**CIRCULAR POR CONSULTA N° 01 AL PLIEGO DE LA LPI 1/2020 PMIFGR-57-LPI-O**

**Obra: Renovación y mejoramiento de vías Ferrocarril Gral.**

**Roca: Ramal Constitución - La Plata.**

### PLANTA - PIEZA D - (Sin Hormigon)

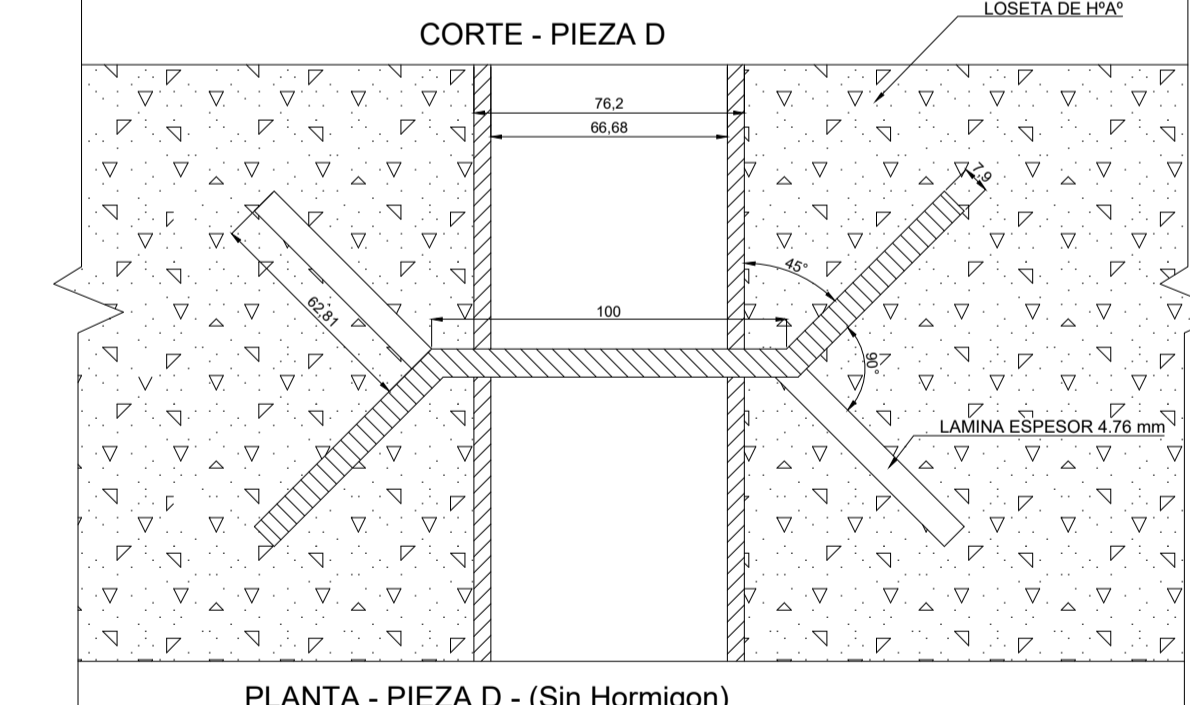
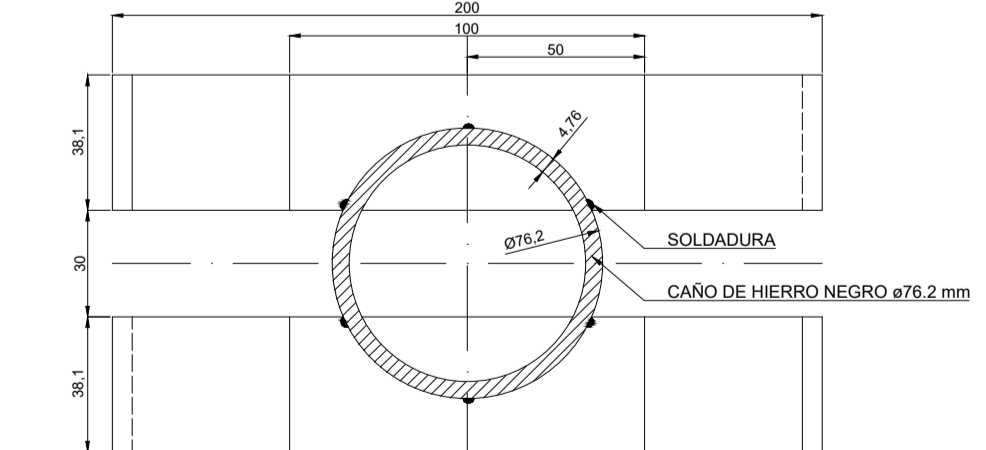
*Respecto de la instalación de cañerías en los PAN automático, se solicita la entrega de típicos.*

Se adjunta la siguiente documentación:

- G.V.O 3034-rev2.dwg - Losetas de H° A° para PAN

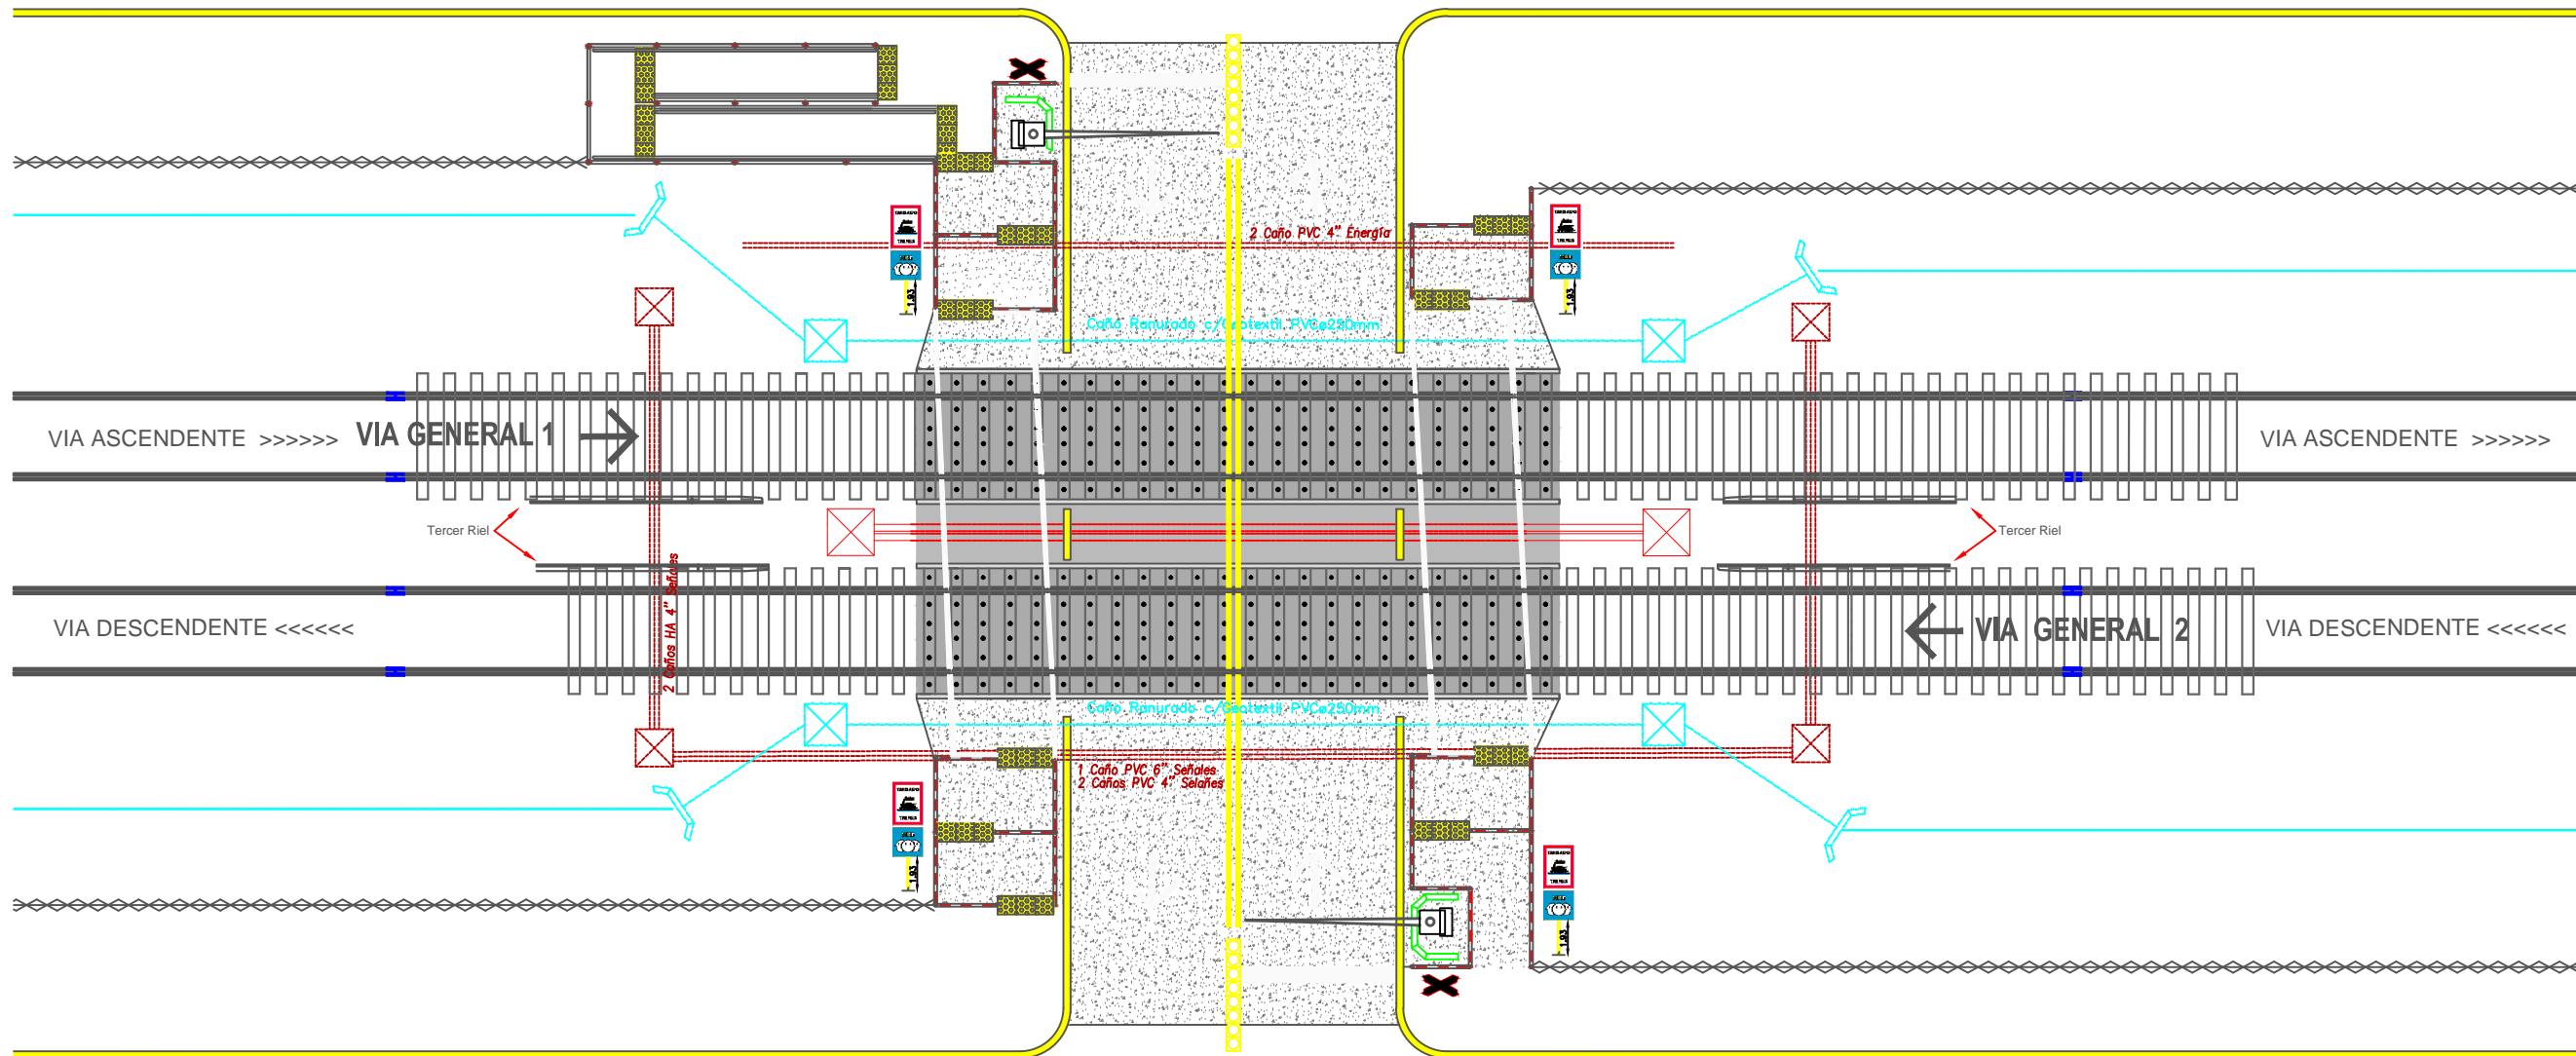
**PAN Peatonales:** *En la Planilla de Cantidades (Lote N°1 y Lote N°2) se incluye el punto 9.2 Renovación de Pasos a nivel Peatonales. Solicitamos información respecto a la obra civil y su alcance (planos tipo, si incluye los laberintos, señalización, etc.) para poder presupuestar el ítem.*

El alcance de la obra civil tanto para pasos a nivel vehiculares como así también peatonales (se ADJUNTA ANEXO Plano Tipo Pasos a Nivel SC-VO-PAN-PG01-PL01).
